ZIENSWIJZE N35 Wijthmen – Nijverdal

reactie op document Notie Reikwijdte en Detailnivo (NRD) , onderdeel van de MIRT-verkenning Wijthmen - Nijverdal

**Opgesteld door de Fietzersbond Deventer & Salland
14-04-2024**

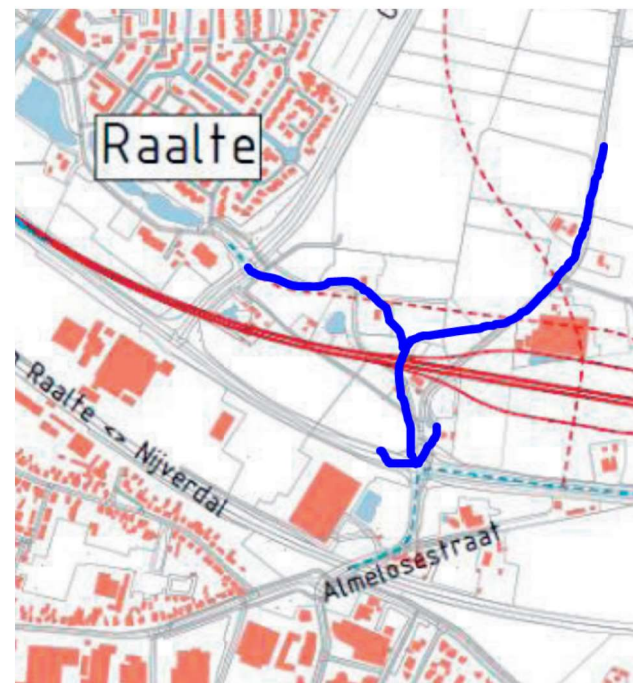
In de bijlage hieronder zoomen we nog even apart in op de situatie bij Raalte, waarmee we het bewijs leveren dat eigenlijk dat de fiets-oversteeksituaties bij kruispunt Bos, De Ganzeboomlaan en de Almelosestraat en de bijbehorende

maaswijdte echt integraal en nog eens kritisch onder de loupe dienen te worden genomen.

- A. Wanneer de huidige (VRI-geregelde) oversteek Almelosestraat - Hooilandweg vervalt (Alternatief 2), verdwijnt een aantrekkelijke, snelle en eenvoudige fiets- en loopverbinding tussen Raalte Noord / Mariënheem en industrieterrein De Zegge: een belangrijke werklocatie. Het alternatief voor fietsers is allerm minst geruststellend: wanneer de plannen doorgang vinden, moeten fietsers dadelijk omfietsen (meer naar het oosten) én moeten ze een viaduct over, om het autoverkeer te kunnen passeren. Bovendien worden fietsers in dit plan gedwongen langs het drukke autoverkeer vanuit Raalte Noord naar de nieuwe aansluiting van de N35 te fietsen. Dat is geen reclame voor fietsen: omfietsen naast verkeerslawaaï. Terwijl Raalte Noord juist als fietsvriendelijke wijk is ontwikkeld.

Bij uitvoering van Alternatief 2 ontstaat ruimte tussen het huidige kruispunt N35/N348 (Ommerweg) en de Almelosestraat voor een vrijliggende fietsverbinding. Wanneer fiets en voetganger niet als sluitstuk van de begroting wordt behandeld, is dit een uitstekende kans om een goede fietsverbinding te realiseren (zie afbeelding).

- B. Nogmaals : tot onze spijt wordt kruispunt Bos (knooppunt Raalte) niet in deze plannen genoemd. Ook daar is het tot op heden twijfelachtig of een goede fietsverbinding wordt gerealiseerd tussen Raalte Noord en dorp. Het doemscenario is dat de fietser in alle plannen - vanwege budgetredenen - buiten
